道路等のバリアフリー化整備における 知見とりまとめ

—浮間舟渡駅駅前広場バリアフリー化整備から得た知見—

2024（令和6）年3月

東京都道路管理部安全施設課

図4.1.1 車止め設置位置改善案イメージ

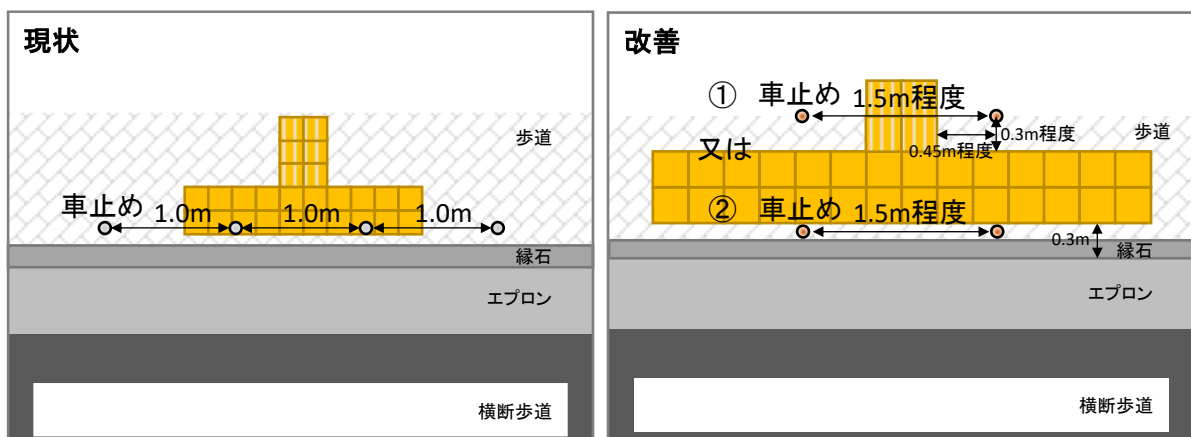
- バリアフリーの観点からは車止めが無い方がよいとの意見があったが、横断待ちの歩行者と車両の衝突防止、車両乗り入れ対策、自転車の速度抑制などの効果があるため、車止めは設置することとした。
- 車止めは取り外し可能とすることや、弾力性のある材質が良いとの意見があったが、強度を確保するため、固定式でスチール製の車止めを採用することとした。

- ✓ 「良くなった」、「どちらかといえば良くなった」を合わせると 77.7% であり概ね評価されている。
- ✓ アンケート・意見交換会での意見 (○:アンケート、◆:意見交換会)
 - 視覚障害者等の通行に車止めが邪魔にならない。
 - 視覚障害者誘導用ブロックを利用する方に配慮した構造となった。
 - 車止めのと間隔がまだ狭いのではないか。

- ✓ 設置間隔は、現状の1m 間隔（4本）から、歩行者のすれ違いが可能となる1.5m間隔（2本）に広げた（写真4.1.3参照）。
- ✓ 設置位置は、図4.1.1改善イメージのとおり、案①点状ブロックの後ろに離隔を30cm 程度確保して設置、案②：縁石と点状ブロックの間に設置、の2案を検討したが、当事者より「車止めは動線上にない方がよい」というご意見があげられたため、案①で整備した。
- ✓ 舗装（グレー色）とのコントラストを確保したブラウン系の色彩の車止め（反射材有り）を設置した（写真4.1.4参照）。

図4.2.1 段差や勾配改善の平面イメージ

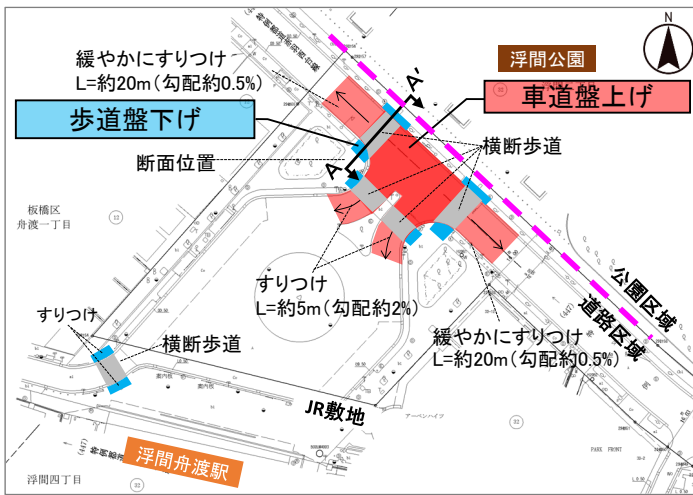
- ### ➤ 視覚障害者は、縁石の段差を認識し、縁石に対して直角に横断するため、横断歩道部の縁石の曲線と直線の配分をもう少し改善し、横断歩道部はできるだけ直線とする方がよかった、との意見があったが、路線バスなどが円滑に曲がれるような交差点部の曲線半径で設計したため、曲線が長くなっている。

◆ 段差をつけた方が良いのか、ない方が良いのか、車椅子使用者と視覚障害者の双方の意見を伺って難しいと感じた。発達障害の子どもたちの観点から言ったら、段差は少ない方が怪我のリスクは減る。

◆ 板橋区では歩車道の段差を0cmにし、かつ、歩車道境界ブロックに突起を設けて視覚障害者の方でもわかるような仕様をしている。今後整備する際には導入を検討してほしい。

- ✓ ローターリー出入口に設置された横断歩道部（図4.2.1グレー着色箇所）における歩車道境界部の段差を2cmで整備した（写真4.2.3参照）。
- ✓ 車道盤上げ及び歩道盤下げを実施するとともに、隣接の公園区域を歩行空間として活用することで、平坦部を1m、すりつけ部を5%以下、水平区間を1.5m確保し、基準を遵守した構造にて整備した（図4.2.2、図4.2.3参照）。

図4.4.1 タクシー乗降場 平面・横断面図

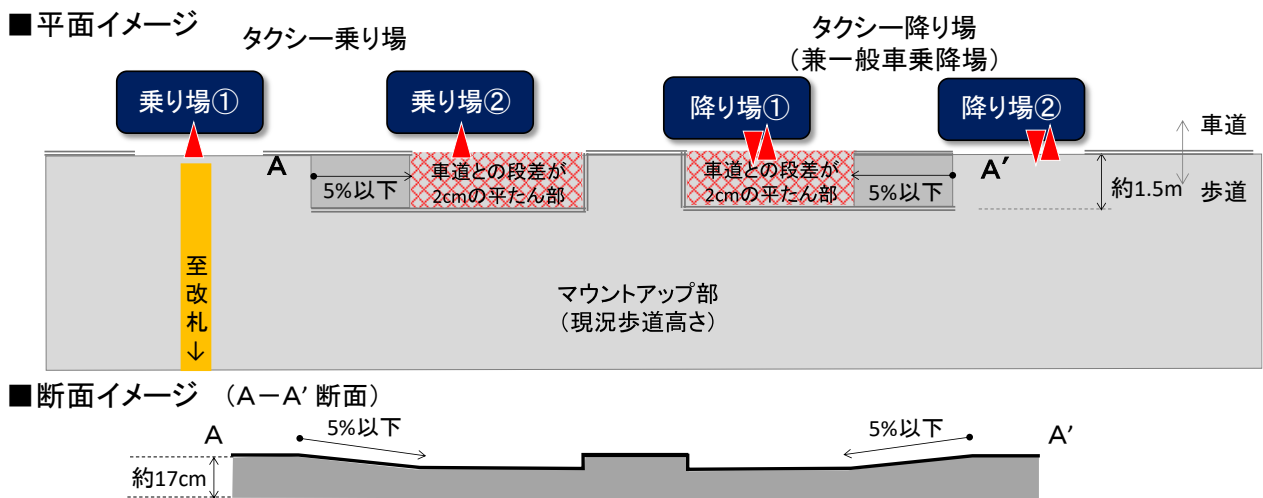
- 駅からタクシー乗降場までの屋根を設置して欲しいとの意見があったが、利用者数や費用面を踏まえ今回は設置せず、今後の利用状況や社会情勢などを注視していくこととした。

○◆屋根があると雨の日にも利用しやすい。駅から連続した屋根があるとなお良い。

◆ユニバーサルデザインタクシーを車椅子で利用する際、乗車に時間を要するため、あせらず乗車できるようにスロープのある乗降場を複数箇所設置してほしかった。

◆車椅子の乗降が可能な一般車で、スロープを利用しようとする際に、前にタクシーが停まっていると、車の後方乗降ドアをスロープに寄せることができず、結果的に車道を通って、擦りつけ部から歩道に出入りするしかなくなっている。

◆タクシー乗り場と降り場が異なることがわかるように、案内標識を設置した方が良い。タクシー乗り場であることを路面に表示した方が良い。

- ✓ 車椅子使用者等の心理的負担の軽減を図るため、タクシー乗り場、降り場はそれぞれ2箇所設置し、車椅子使用者がUDタクシーの乗降中でも、後続のタクシー利用者の乗降を可能とした（図4.4.1参照）。
- ✓ 側方乗降式のUDタクシーは、マウントアップ型式の方が乗降し易いため、同型式の乗り場/降り場を1箇所ずつ整備した。
- ✓ 後部乗降式のUDタクシーは、一旦車道に降りて乗降することが必要なため、歩道から車道へ至るスロープ付きの乗り場/降り場を1箇所ずつ整備した。

図4.11.2 都道の車道幅員構成の改善

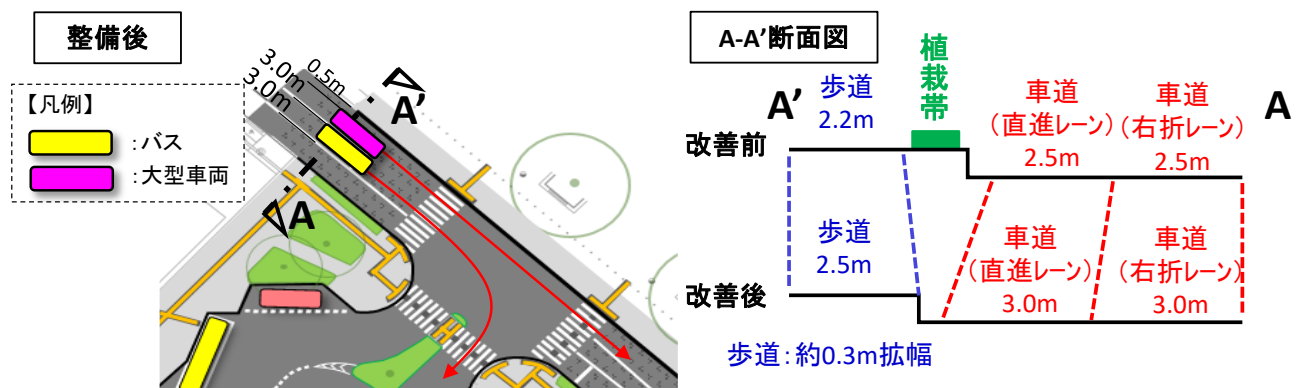
- 前面道路から駅前広場へ進入するための右折レーン及び直進レーンの車線幅がそれぞれ2.5m*1であり、路線バスや大型トラック等の車両の最大幅2.5m*2に対して狭いため、直進レーンに大型トラックなどが走行していると、同時に右折レーンへ進入できず、バスの円滑な運行の支障となっている(写真4.11.1、図4.11.1参照)。

- ✓ 浮間公園側の歩道内にあった植栽帯を削り車道を拡幅することにより、右折レーン及び直進レーンともに車線3.0mを確保して、直進車両と右折車両の同時通行が可能な幅員とした(図4.11.2、写真4.11.3参照)。

図4.12.3 バス乗り場付近における高木植栽配置案

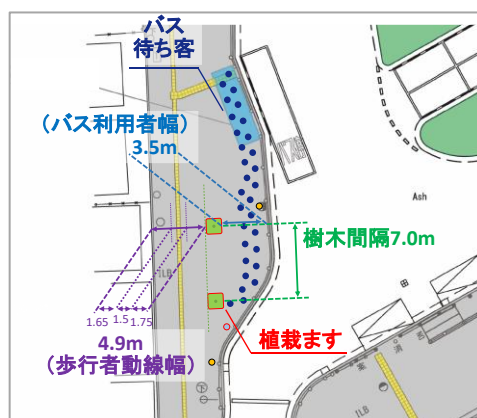
- ・以前、車椅子使用時に傘が木にぶつかることがあったため配慮して欲しい。
- ・今は問題がなくても、木は成長するため、将来的に支障とならないか。
- ・高木を植栽する場合、落ち葉を清掃する手間など生じる。
- ・動線上に突然高木が現れる印象であり歩道幅の確保を優先した方がよい。

三角形切り込み型のバス乗り場に改良したことによって生み出された歩行空間を活用した、高木植栽の配置案(図4.12.3参照)を検討会にはかったところ以下の意見が大勢であったことを踏まえ、検討箇所①に高木植栽はせず、歩行空間にゆとりを持たせることとした。

図4.12.4 交通島における高木植栽配置案

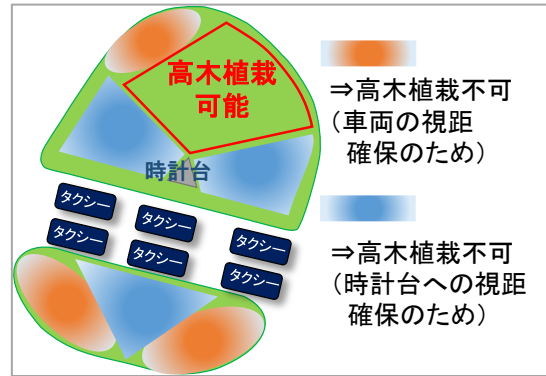
ロータリー中央部の交通島への植栽について、「ロータリー内の通行車両の運転者の視距を妨げないこと」、「駅利用者が利用している時計台への視線を妨げないこと」を条件にした植栽可能な範囲を検討会にはかったところ、「交通島に高木を植えると、駅から浮間公園が見えなくなる」「②では、歩行空間への緑陰は確保できない」との意見が大勢であったことから交通島への高木植栽は行わないこととし、低木植栽を行うこととした。
